**Avis délibéré de la mission régionale
d'autorité environnementale
Hauts-de-France
sur le projet de parc éolien sur les communes de
Montigny-le-Franc et Travaux-et-Pontséricourt (02)
Étude d'impact du 11 mai 2022**

n°MRAe 2024-7772

RÉPONSE À L'AVIS DE LA MRAE

Réponse à l'avis MRAe n°2024-7772

Figure 8 : carte de synthèse du bilan de l'étude d'encerclement théorique (Source Auddicé Environnement)

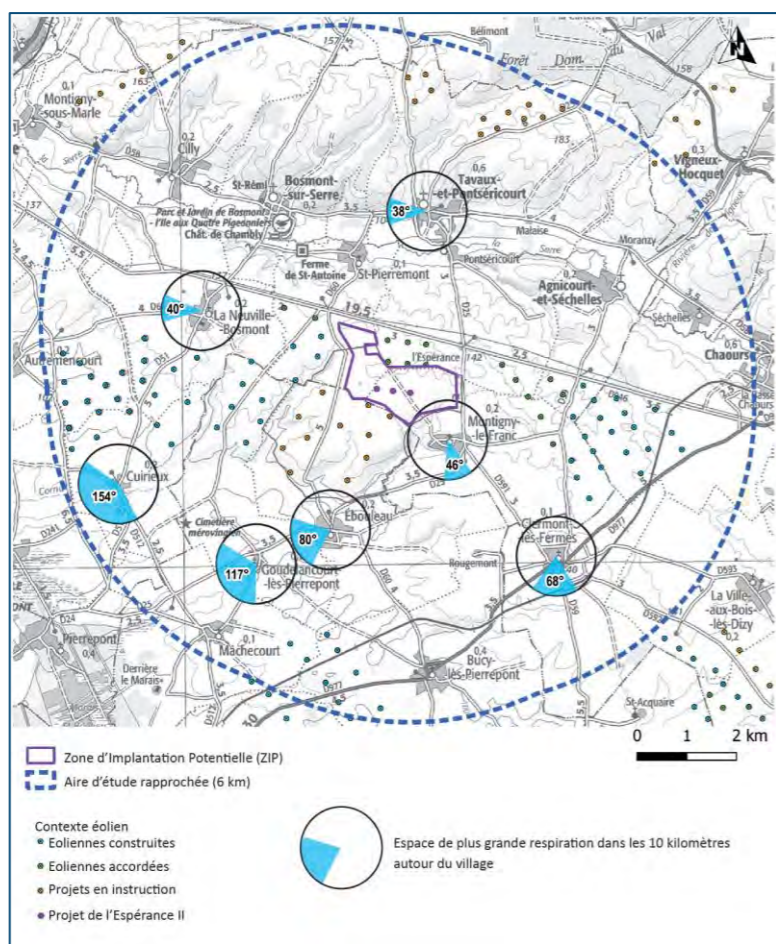
Le projet de parc s'implante dans un paysage déjà fortement marqué par les éoliennes, dans la continuité d'un parc existant de six machines.

Les résultats de ces calculs théoriques ont été synthétisés dans la carte ci-dessous. Les différents diagrammes font apparaître en bleu l'espace de plus grande respiration dans les 10 km autour du village :

Le diagramme en bleu ci-dessus sont dessinés en tenant compte de l'ensemble du **contexte éolien sur un rayon de 10km autour de chaque commune étudiée**. Ainsi sont pris en compte les parcs éoliens existants, les projets accordés non construits, et les projets en cours d'instruction au moment du dépôt du dossier d'autorisation environnementale.

Figure 10 : Villages étudiés pour l'encerclement et la saturation visuelle et ZIV du projet, Aire d'Etude Rapprochée (source : Auddicé Environnement)

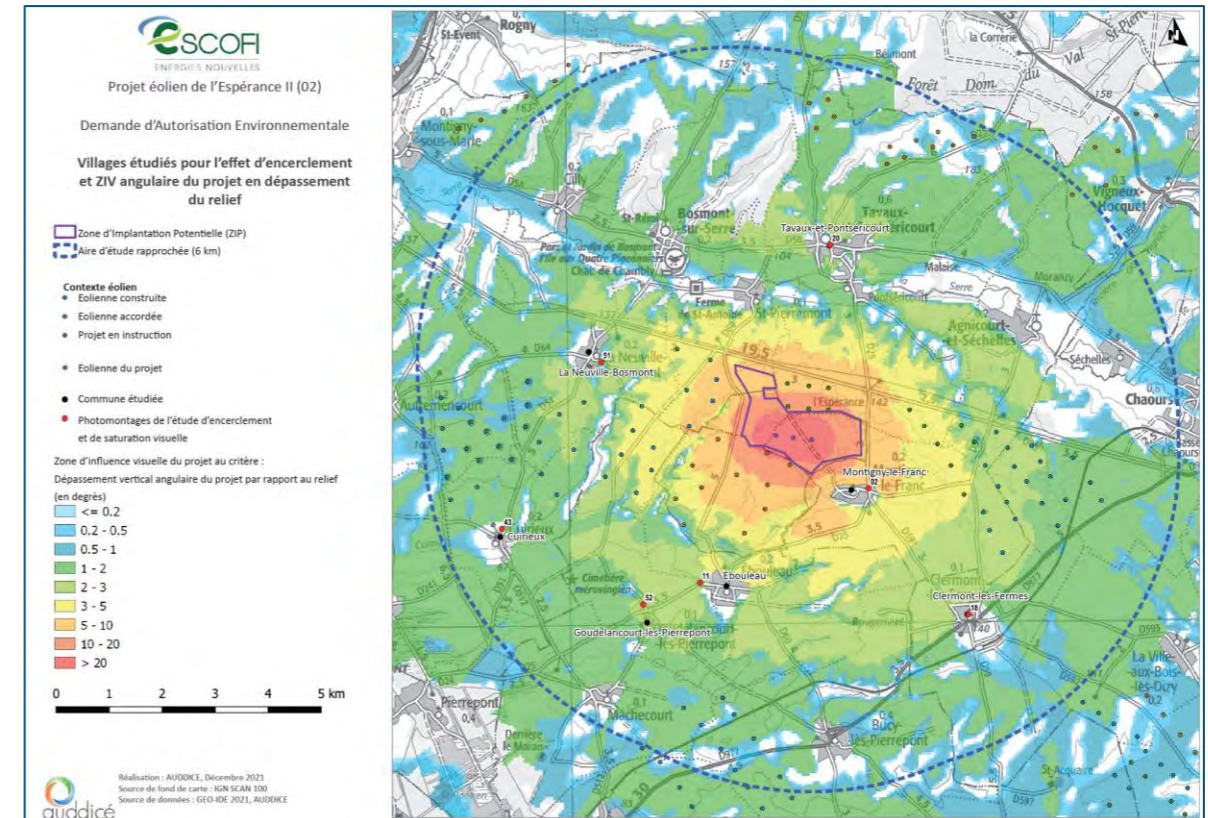
Pour les villages d'Agnicourt-et-Séchelles, Bosmont-sur-Serre, Bucy-lès-Pierrepont, Chaourse et Saint-Pierremont, revenons sur les Zones d'Influence Visuel (ZIV) et le contexte éolien pour le choix des communes de l'étude de saturation et d'encerclement.

La carte ci-dessous présente les résultats des zones d'influence visuelle du projet en dépassement du relief. Nous y retrouvons également le contexte éolien sur le rayon des 6km de l'aire d'étude rapprochée. Cette carte a été réalisée par le bureau d'étude AUDDICE Environnement et figure dans l'étude paysagère page 65 :

Cette carte est très utile lors des réflexions **pour justifier notre choix des communes de l'étude de saturation et d'encerclement à établir. Il faut inclure le contexte éolien aux analyses liées aux zones d'influences visuelles.**

Figure 12 : Nouvelle carte de la ZIV angulaire du projet et le patrimoine non protégé recensé. Source : AUDDICE Environnement

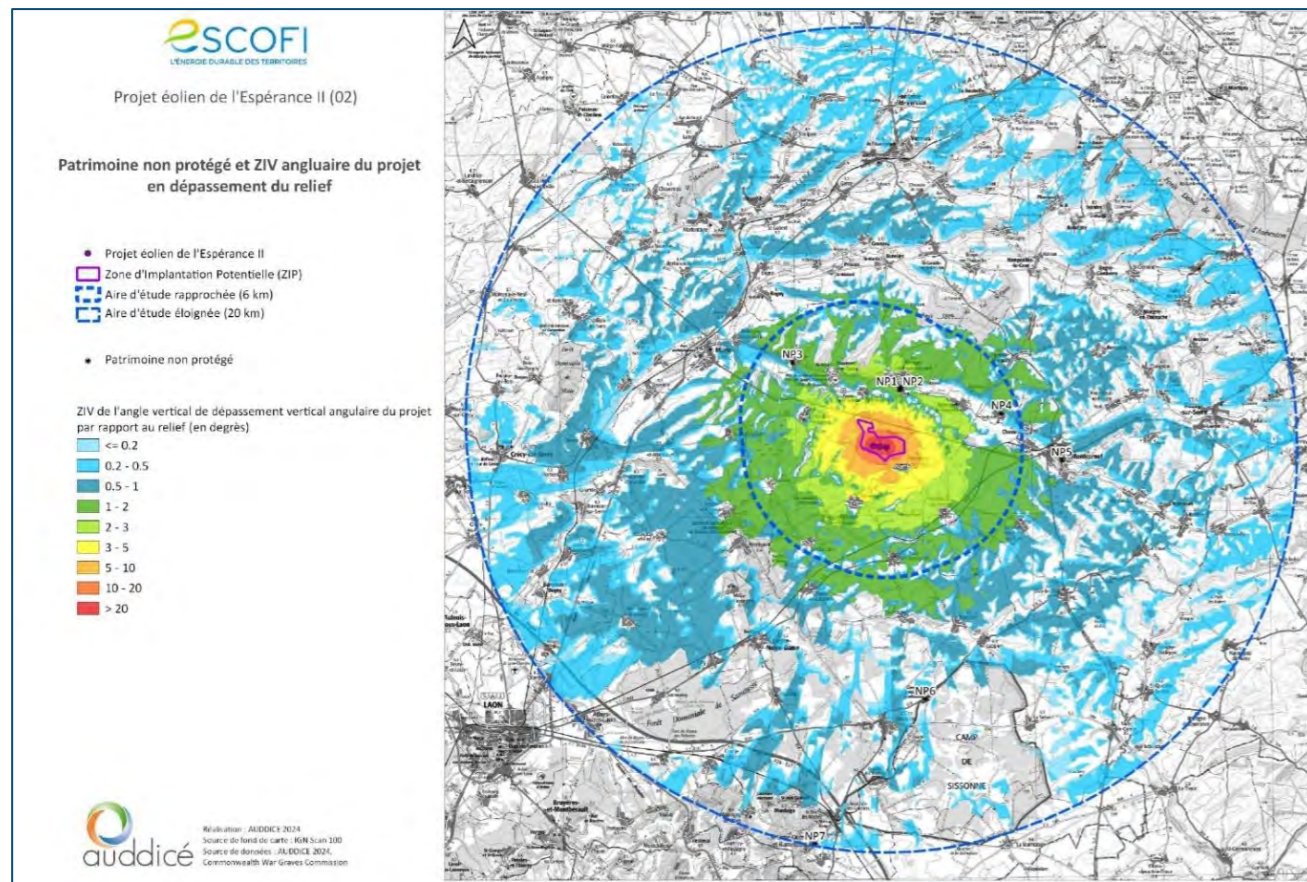
La note paysagère réalisée par le bureau d'études expert AUDDICE Environnement, aborde également une réponse au sujet du recensement du patrimoine non protégé.

La superposition des 7 éléments de patrimoine non protégé à la carte de ZIV du projet éolien de l'Espérance II (indiquée ci-dessous) montre une absence de sensibilité potentielle car le patrimoine recensé se situe en zone blanche de la ZIV.

Aucune éolienne du projet n'y sera visible même aux abords (situation en cœur de vallée de la Serre, masques du bâti ou éloignement très marqué pour ce qui concerne les cimetières du Commonwealth).

Figure 15 : Carte des enjeux locaux et continuités identifiées lors de l'état initial

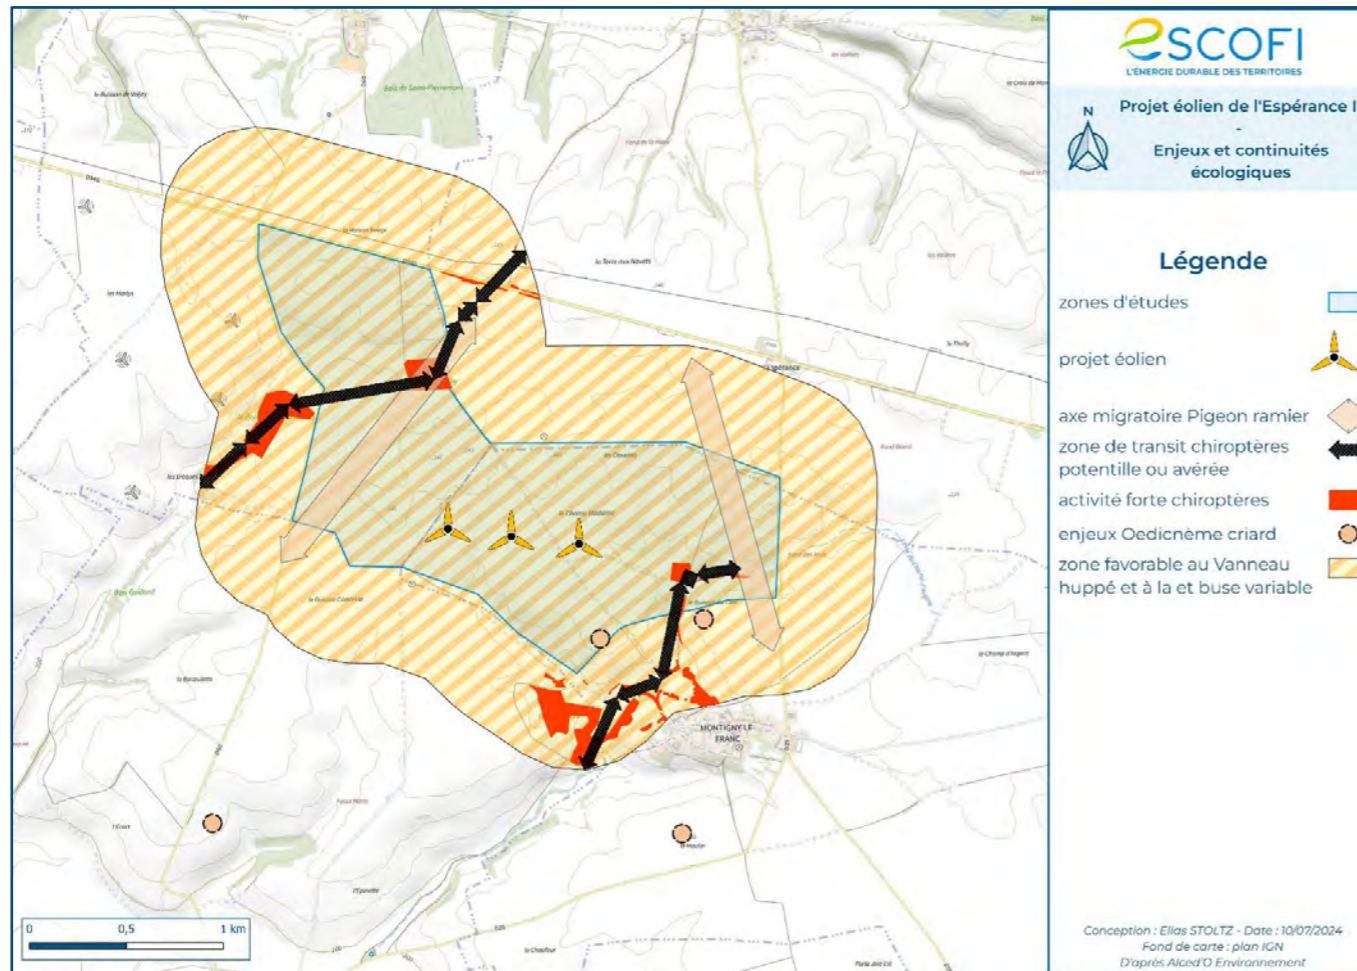
Remarque 18 : page 11 de l'avis MRAE

La carte ci-après synthétise les enjeux locaux et continuités identifiées lors de l'état initial.

On peut ainsi constater que l'implantation des éoliennes du projet de l'Espérance II a bien lieu en dehors de toute continuité écologique locale. En effet, le projet est localisé en plaine agricole, à bonne distance des différents couloirs de déplacement identifiés, à bonne distance des éléments arboré et bâtis accueillant des zones de transit de chiroptères et également à distance des secteurs de reproduction de l'Oedicnème criard.

Figure 16 : Localisation des gîtes à chiroptères autour du projet de l'Espérance II

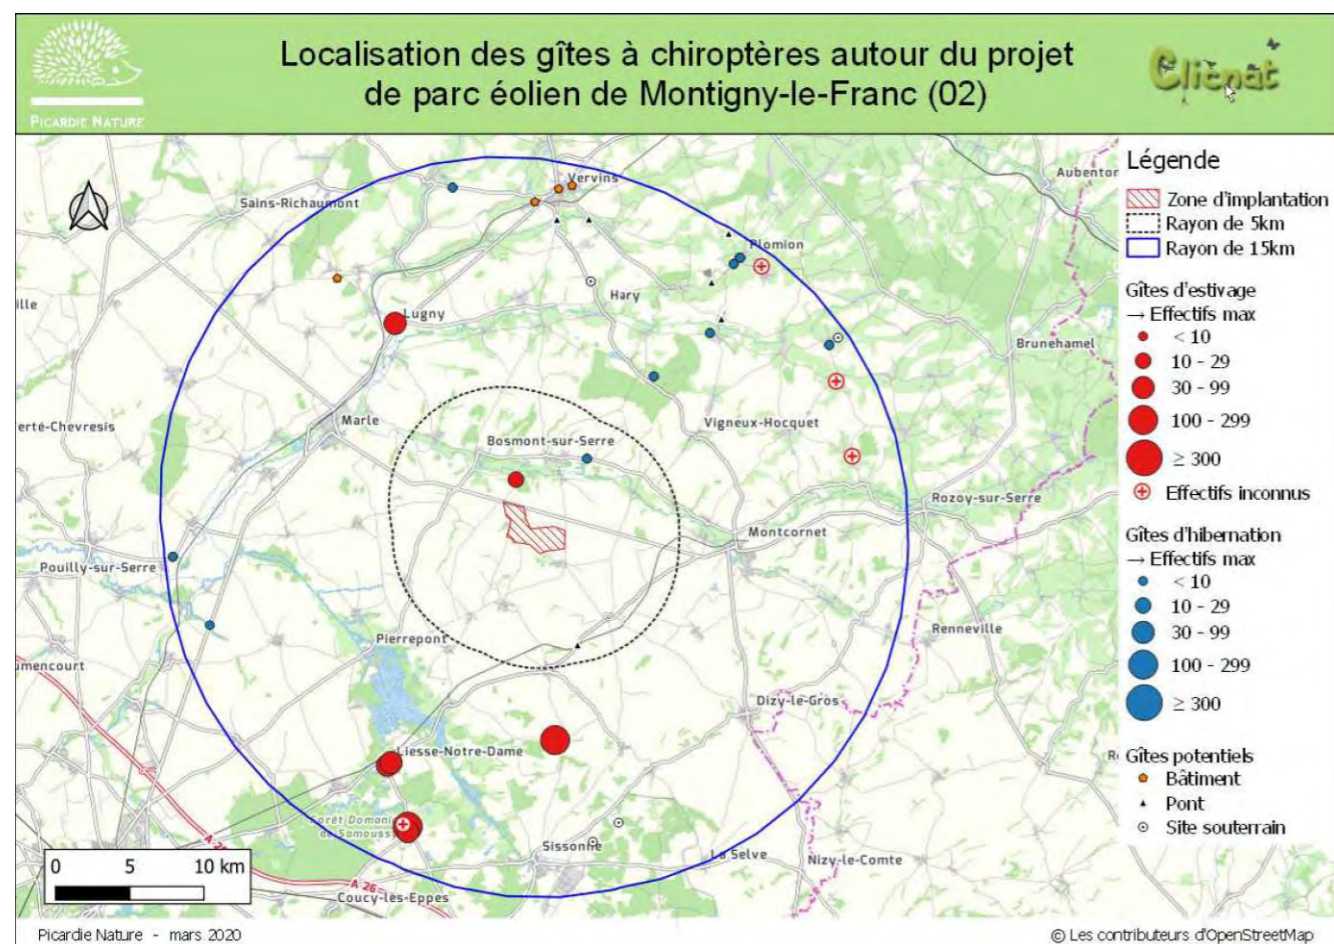
L'autorité environnementale recommande de justifier que les prospections ont été réalisées dans un rayon de deux kilomètres (guide de la prise en compte des enjeux relatifs aux oiseaux et aux chauves-souris dans les projets éoliens – DREAL Hauts de France - 2017) autour de la zone d'implantation potentielle pour le recensement des gîtes potentiels et de compléter, le cas échéant, les inventaires.

La localisation de l'ensemble de ces gîtes est présente en page 44 de l'étude écologique (cahier 4b2 – expertise naturaliste, partie 1.3.2.4 Synthèse des données chiroptérologiques dans un rayon de 15 km autour de la ZIP) et rappelée ci-dessous.

La présence de ces gîtes croisée aux niveaux de sensibilité des espèces en question a par la suite été pris en compte dans l'analyse complète des enjeux puis des impacts du projet.

Figure 1 : Schéma de la surface-échantillon à prospecter (largeur de transects de 5 à 10 m)

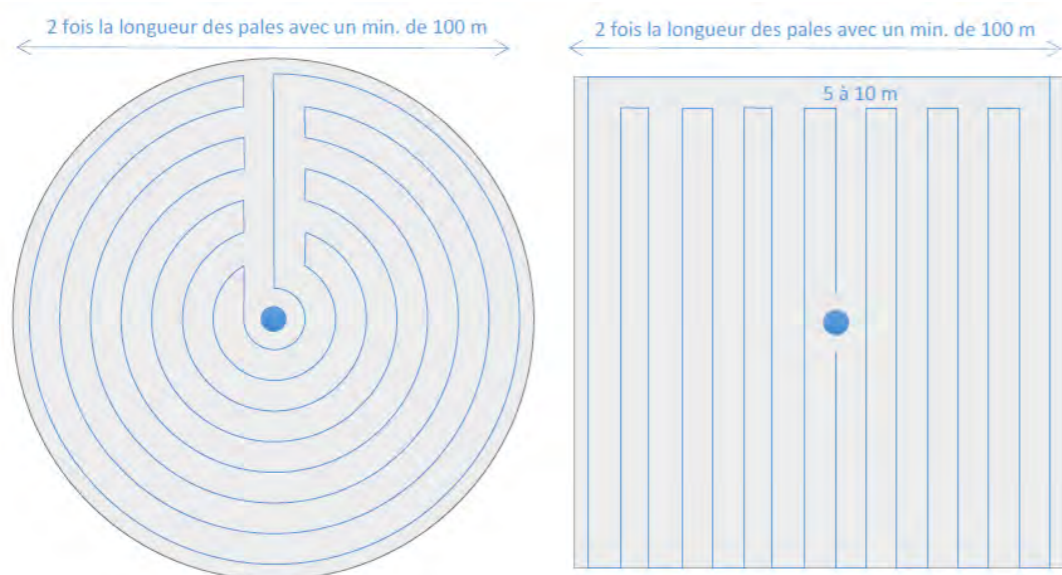
L'autorité environnementale recommande de décrire précisément les protocoles de suivi post implantation qui seront mis en place, et d'assurer que les données obtenues pourront être comparées avec celles recueillies lors de l'établissement de l'état initial.

Toutes les éoliennes seront inventoriées. La surface prospectée dépend de la taille du rotor mais ne peut pas être inférieure à 1ha (100m x 100m). La recherche se fait en transects circulaires ou parallèles, dure entre 30 et 45 minutes par turbines, et doit commencer au lever du jour.

Des tests d'efficacité du chercheur et de persistance des cadavres sont mis en place afin de pouvoir corriger les résultats obtenus et obtenir une mortalité estimée. Le test d'efficacité est réalisé avec des leurres placés sur une surface à prospecter, tandis que le test de persistance est réalisé avec des cadavres de poussins ou de souris, laissés en place une semaine sur le site.
